改善箇所説明図②

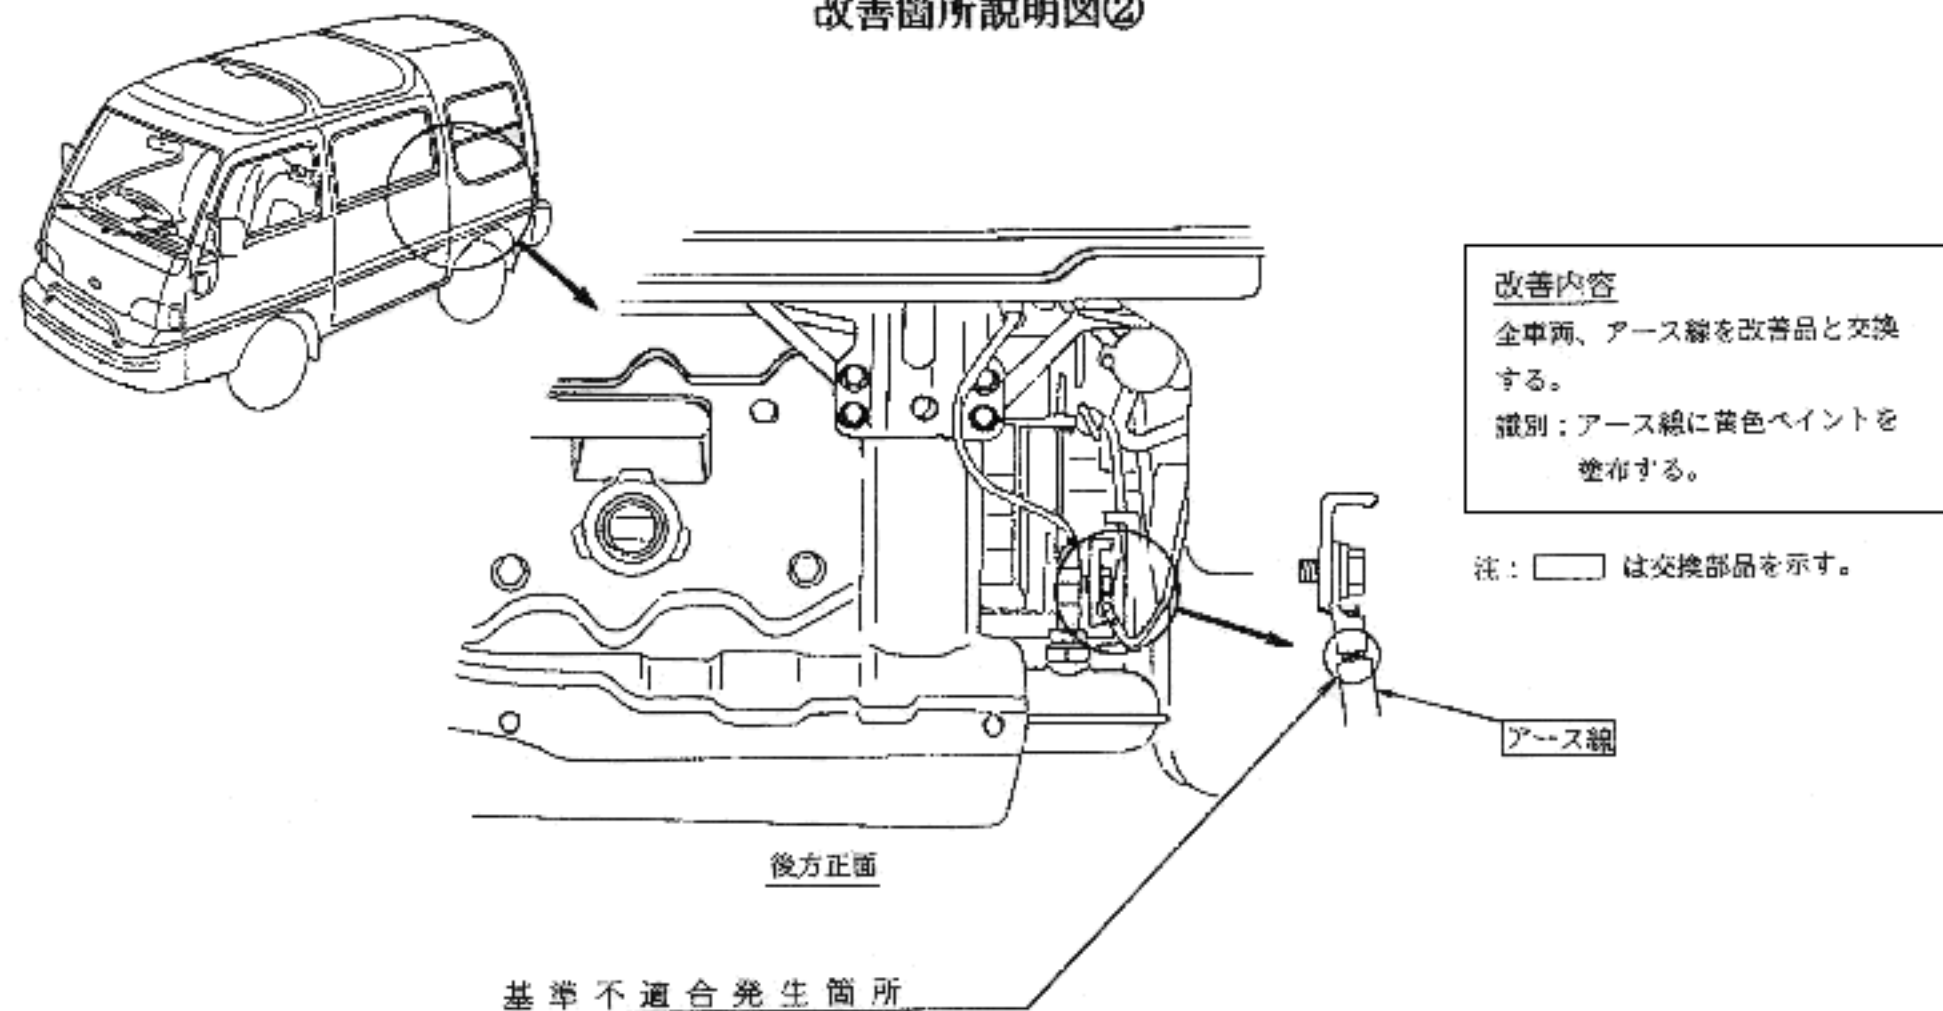
原動機のアース線の柔軟性が不足しているため、原動機の振動等により、最悪の場合、アース線が断線し、原動機の始動ができなくなるおそれがある。
